**AVIS RELATIF À LA PROTECTION
CONTRE LES EVENTUELS EFFETS NOCIFS ET NUISANCES
PROVOQUÉS PAR LES RAYONNEMENTS NON IONISANTS
GÉNÉRÉS PAR DES ANTENNES ÉMETTRICES STATIONNAIRES**

Commune : SOMME-LEUZE - Exploitant : ORANGE

Rapport n° 924 / 2025

Figure 2 : Vue en plan des installations d'antennes dans un rayon de 300 mètres autour de l'installation faisant l'objet de la demande d'avis

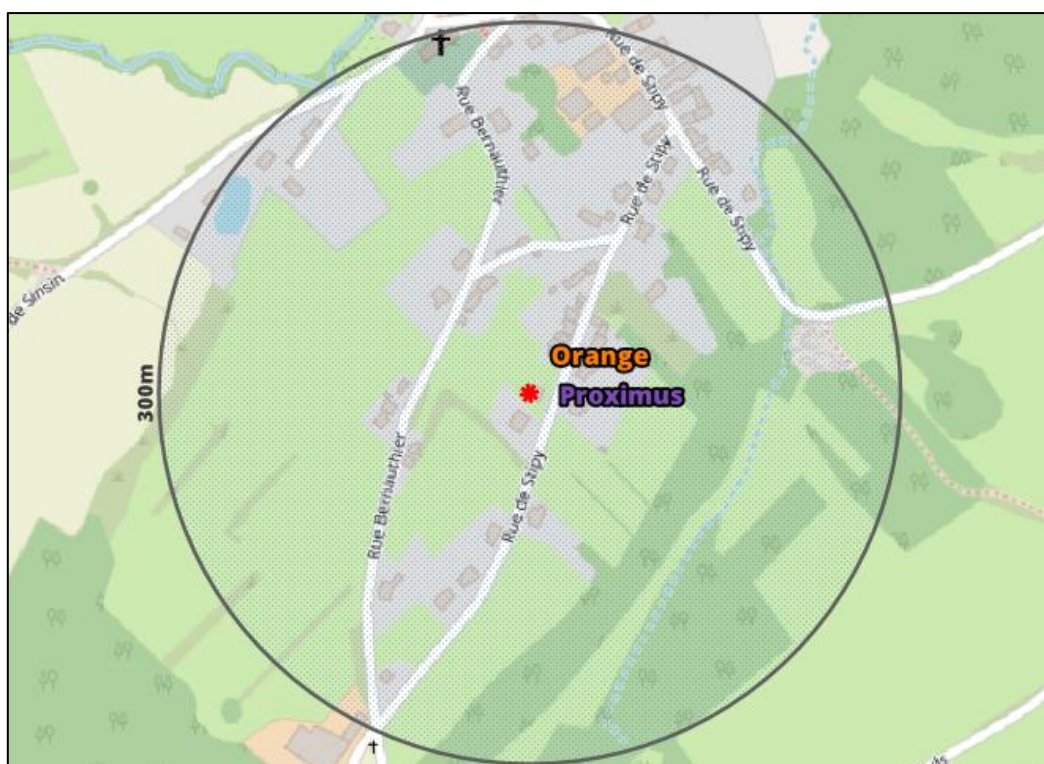
Le plan en projection verticale de la figure 2 indique la localisation des installations d'antennes émettrices stationnaires visées par le décret et situées dans un rayon de 300 mètres autour de l'installation référencée dans le paragraphe 2 et localisée au centre du cercle. Les données de localisation de ces antennes et les avis correspondant sont accessibles via le cadastre en ligne des antennes émettrices stationnaires⁸. Les installations prises en compte dans l'évaluation du respect de la limite cumulative sont les installations d'antennes émettrices déclarées en service par l'exploitant à la date du présent avis, à l'exception de l'installation référencée dans le paragraphe 2 et éventuellement d'autres installations ayant fait l'objet d'une demande d'avis à la même date et qui sont situées à l'intérieur de la zone de 300 mètres de rayon.

- a) il y a au plus 4 installations d'antennes émettrices stationnaires présentes dans la zone d'évaluation de 300 mètres de rayon représentée dans la figure 2, y inclus l'installation référencée dans le paragraphe 2 : la limite cumulative définie à l'article 4, §2 du décret est nécessairement respectée dans les lieux de séjour à l'intérieur de la zone d'évaluation de 300 mètres de rayon ;

- b) il y a exactement 5 installations d'antennes émettrices stationnaires présentes dans la zone d'évaluation de 300 mètres de rayon représentée dans la figure 2, y inclus l'installation référencée dans le paragraphe 2 et il existe, pour 3 ou 4 de ces installations, un avis attestant le respect de la limite abrogée de 3 V/m : la limite cumulative définie à l'article 4, §2 du décret est nécessairement respectée dans les lieux de séjour à l'intérieur de la zone d'évaluation de 300 mètres de rayon ;

- c) dans tous les autres cas, il a été vérifié que la limite cumulative définie à l'article 4, §2 du décret n'est pas dépassée dans les lieux de séjour sur base du nombre d'installations localisées dans la zone d'évaluation de 300 mètres de rayon représentée dans la figure 2, de leur localisation ainsi que des données inscrites dans la figure 1 et au paragraphe 4 du présent avis et dans les avis attestant le respect de la limite par installation ou de la limite abrogée de 3 V/m relatifs aux autres installations reprises dans la figure 2.

Compte tenu des considérations ci-dessus, il apparaît que l'intensité du rayonnement électromagnétique généré, dans les lieux de séjour situés dans un rayon de 300 mètres autour de l'installation référencée dans le paragraphe 2, par l'ensemble des antennes émettrices stationnaires de l'ensemble des exploitants du même site d'antennes émettrices stationnaires respecte la limite fixée à l'article 4, § 2 du décret.
